女川原子力発電所
原子炉施設保安規定変更認可申請書
補足説明資料①
(周辺監視区域境界変更，保安規定審査基準の説明)

2022年7月20日

東北電力株式会社

今回の女川原子力発電所原子炉施設保安規定（以下「保安規定」という。）の変更認可申請の内容は、新規制基準適合に係る工事に必要な作業用地の確保に伴い周辺監視区域境界の一部を変更するため、保安規定第1編（運転段階の発電用原子炉施設編）および保安規定第2編（廃止措置段階の原子炉施設編）に明示する周辺監視区域境界図を変更する。

図 2-1 周辺監視区域境界変更範囲

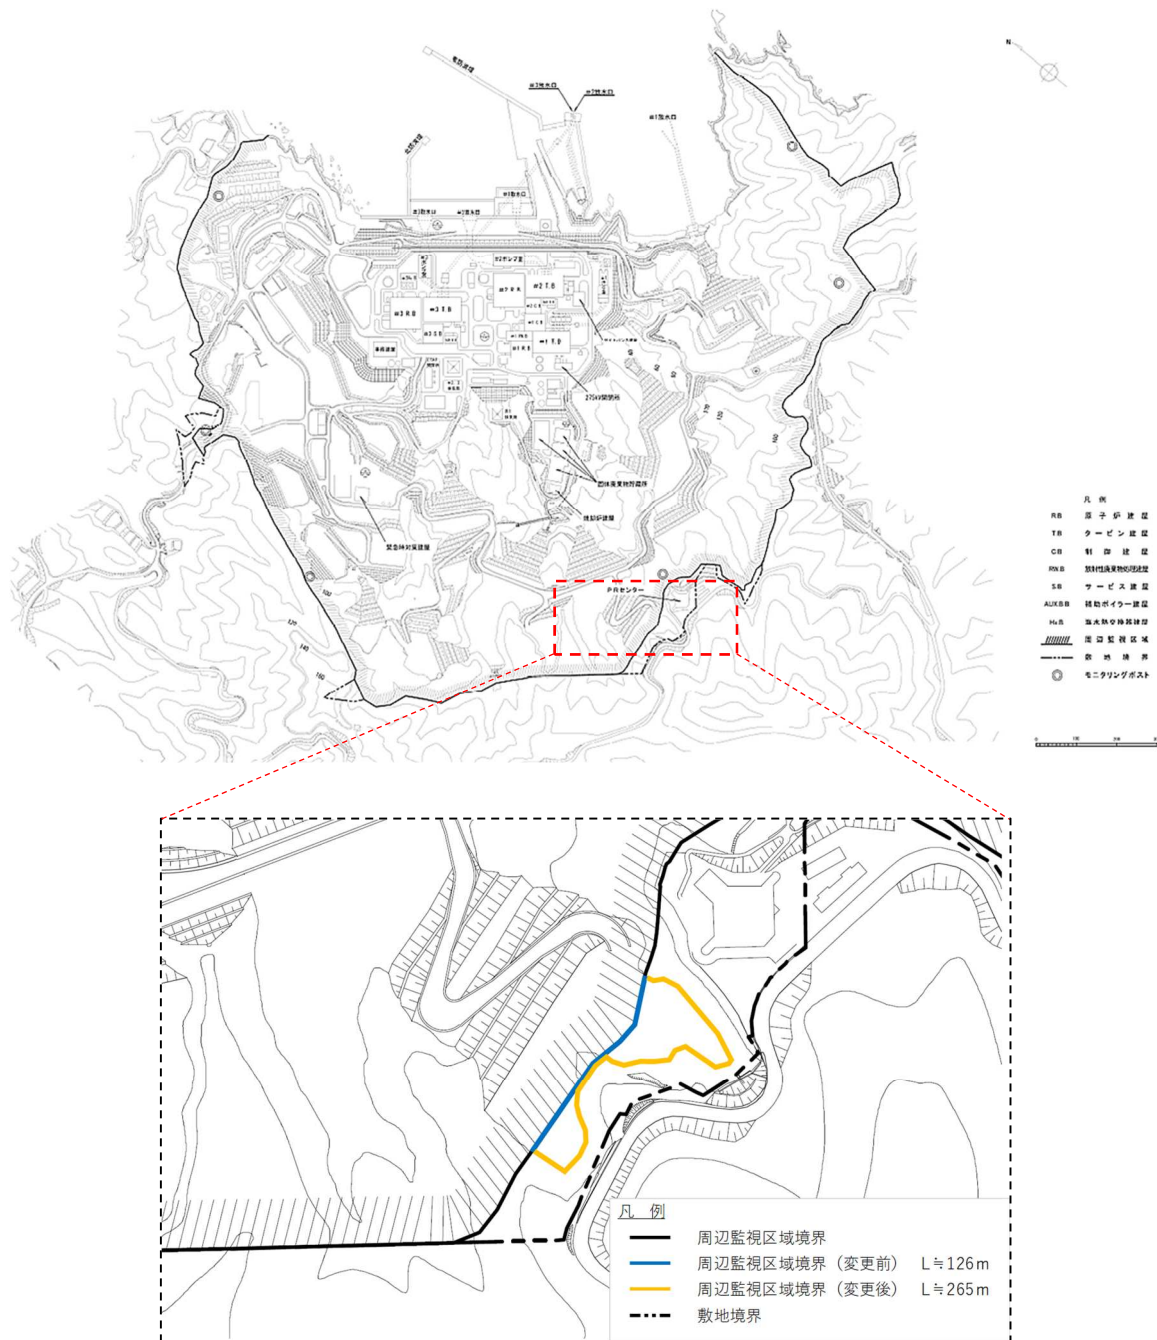
設置変更許可段階での想定より工事物量が増加したため、作業用地を新たに確保する必要が生じているが、現在の周辺監視区域内に作業用地を確保することが困難な状況にある。このため、図 2-1 に示すとおり、周辺監視区域境界の一部を変更し、新規制基準適合に係る工事に必要な作業用地を確保する。

図1 女川原子力発電所 作業用地

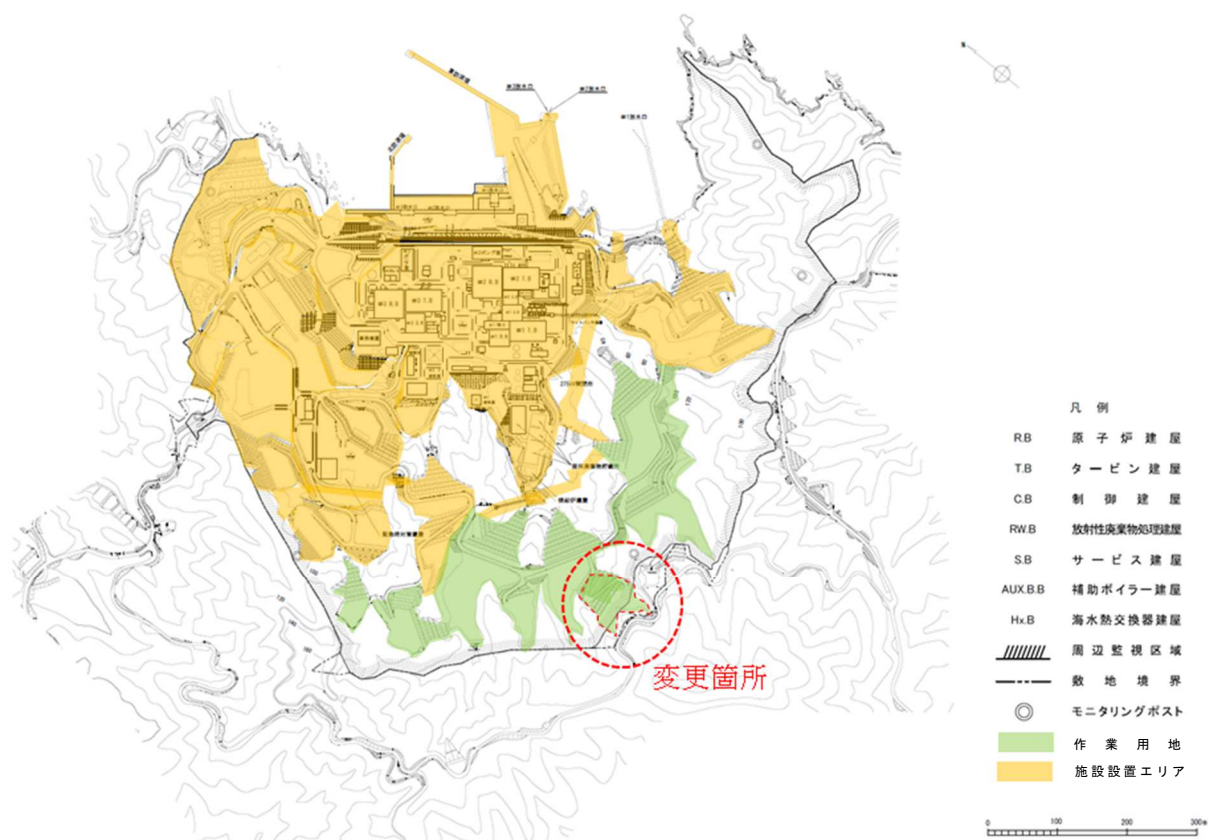
作業用地については、図1に示すとおり施設設置エリア（施設を設置しているエリアや施設を設置する予定地）を除くエリアに設けることが考えられるが、既に多くの範囲で作業用地の開発が進んでおり、その周辺には土砂の盛り立てに適さない尾根が主として残さ

れている状況である。これを踏まえ、土砂を盛り立てるため改変面積が最小限で済む谷地形である当該地点が最適と判断したものである。

図2 作業用地付近の周辺監視区域境界

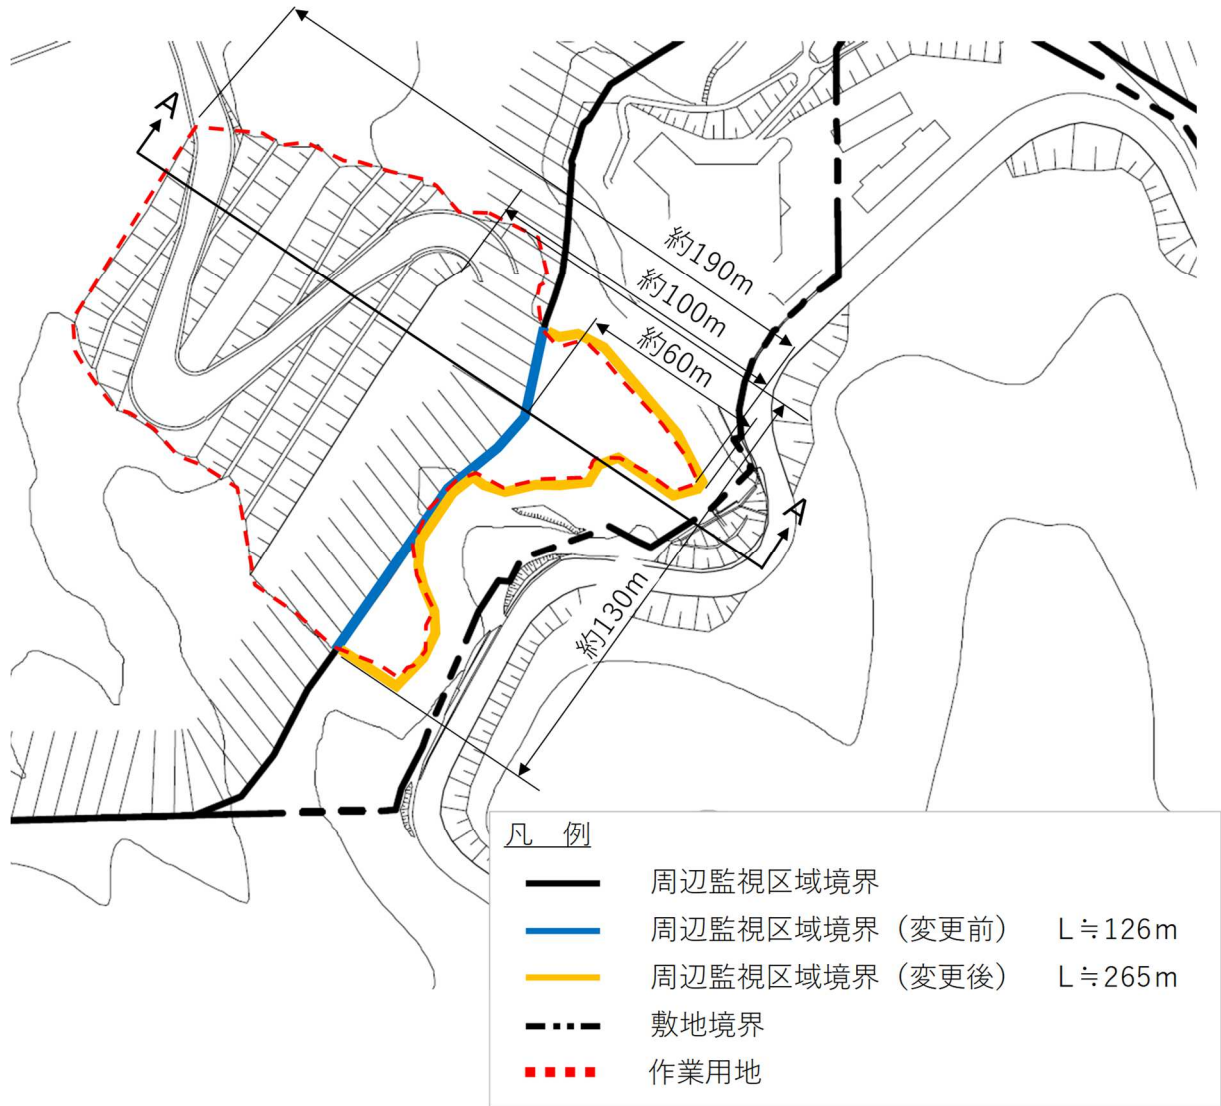
これに当たっては、周辺監視区域内に作業用地を確保することが困難な状況にあるため、周辺監視区域境界の一部を変更し、必要な作業用地を確保する（図1、図2）。

図2および図3に示すとおり敷地境界方面に周辺監視区域境界を拡げることで当該地点を作業用地とすることを計画したもので、認可頂いた工事を実施し安全性を確保するために必要なものである。

図3 作業用地矢視図 (A-A)

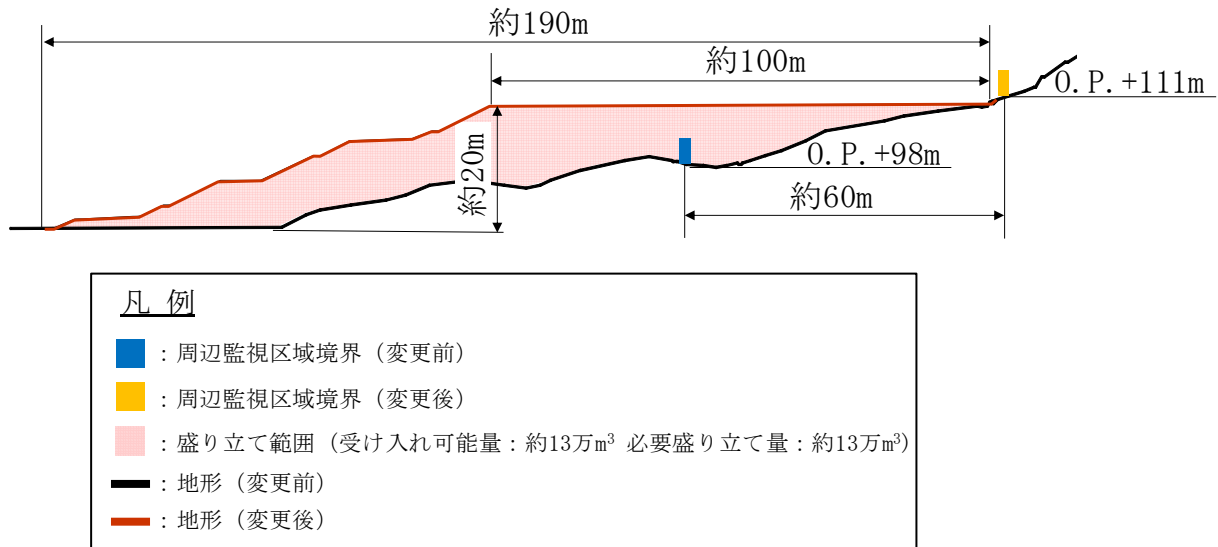
工事計画認可（2021年12月23日認可）で建物・構築物のうち土木構造物（新設分）の構造や液状化対策の詳細が明確になったことにより、設置変更許可段階の想定より工事物量が増加したため、掘削により発生する土砂の盛り立てを行うための作業用地を確保する必要が生じているが、従前の周辺監視区域内に確保することが難しいため、周辺監視区域境界を変更し作業用地を確保する。

図1 周辺監視区域境界変更の工事工程（予定）

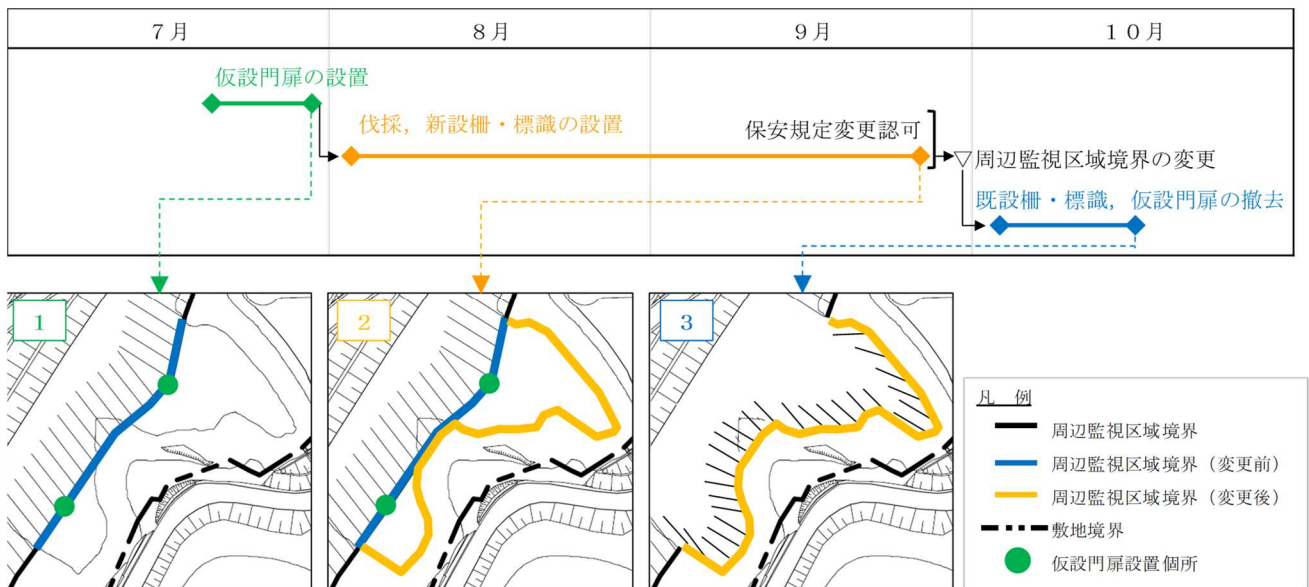
現在の周辺監視区域境界は、2つの谷が連続し、境界の外側は森林となっているため、発電所敷地外からの立入りおよび作業が難しい地形である。よって、樹木を伐採して新たな柵を設置するために、従前の周辺監視区域境界に、仮設門扉を設置する必要がある。（図1[1]）

仮設門扉の設置後、伐採を行い、変更後の周辺監視区域境界に新設の柵および標識を設置する。保安規定変更認可を受けた後、新設の柵および標識の設置完了を確認した上で、周辺監視区域境界を変更する。（図1[2]）

変更前の周辺監視区域の柵および標識ならびに仮設門扉については、周辺監視区域境界変更後に撤去する。（図1[3]）

図3 仮設門扉設置平面図

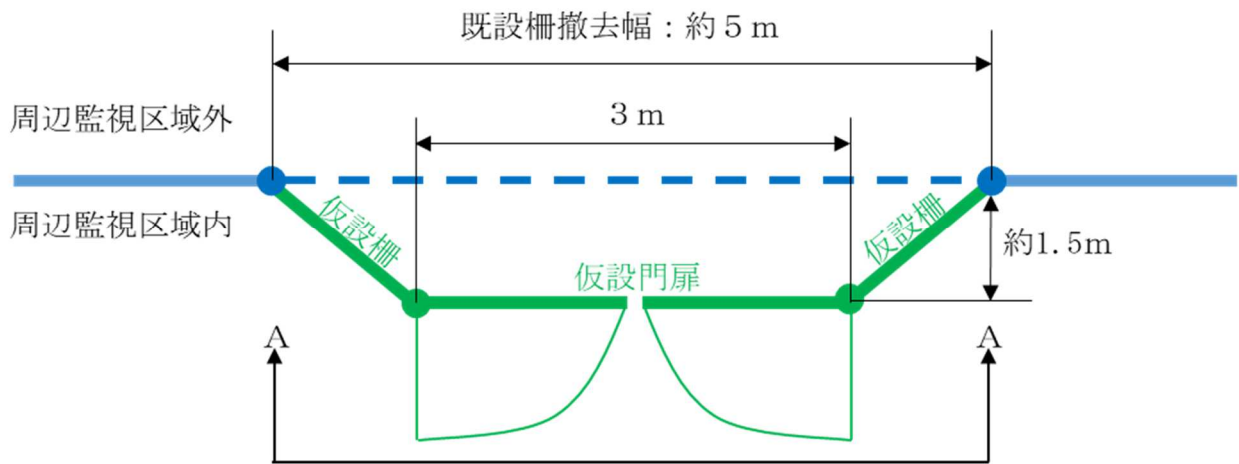
仮設門扉および付随する仮設柵は、本設の柵と同様のものを設置する。具体的には、容易に破損しないものとし、業務上立入る者以外の立入りを制限するための高さとし、耐返しを有するものとする。また、仮設門扉は施錠できるものとする。仮設門扉設置時の平面図を図3、正面図を図4に示す。

図4 仮設門扉設置正面図 (A-A)

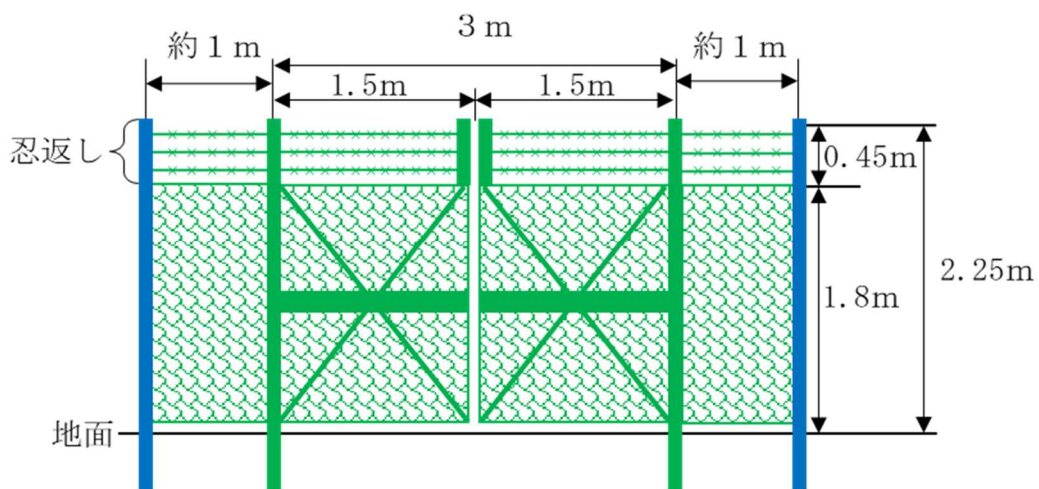
仮設門扉を設置するまでの期間の立入り制限措置を確実にするために、仮設門扉を設置した後、既設の柵を撤去する。このため、仮設門扉は、現状の周辺監視区域境界に設置している柵よりも、最大で約1.5m発電所側に設置される。

図5 仮設門扉設置箇所に講じる追加措置（工事中以外）

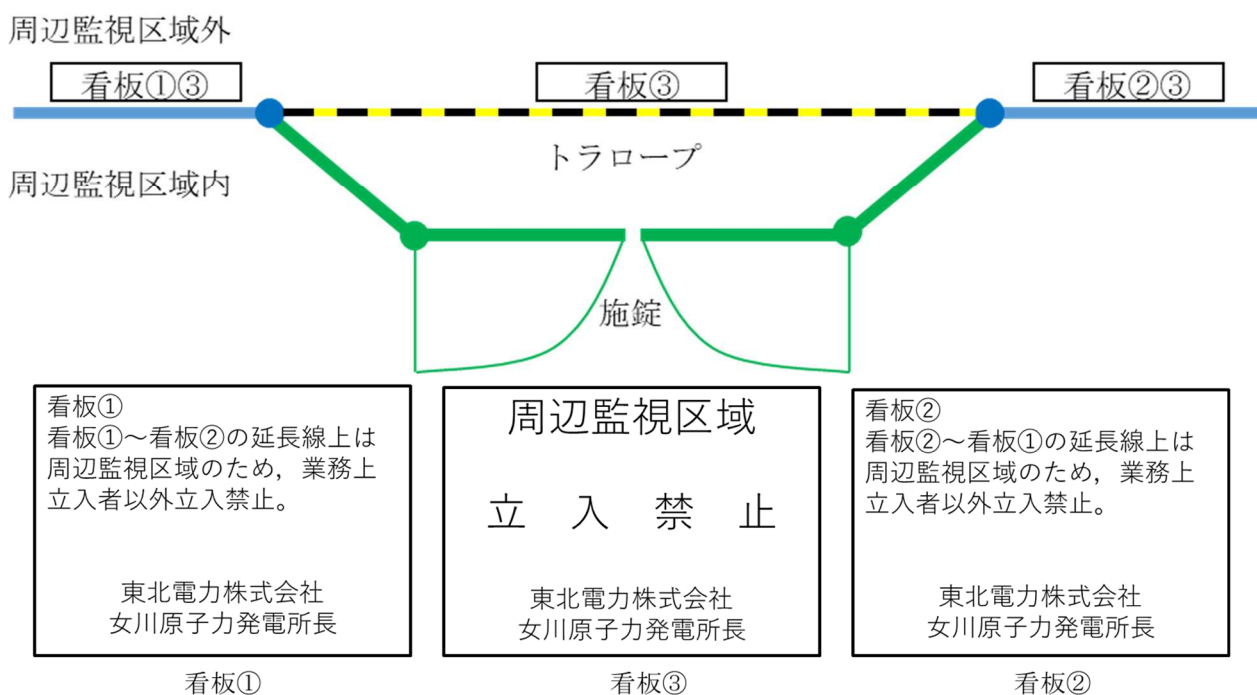
仮設門扉が周辺監視区域境界より発電所側に設置されることを踏まえ、仮設門扉運用期間中（仮設門扉設置から周辺監視区域境界変更まで）は、業務上立入る者以外の立入りを制限するために、従前の管理に加え、仮設門扉設置箇所には表1および図5に示す追加措置を講じる。
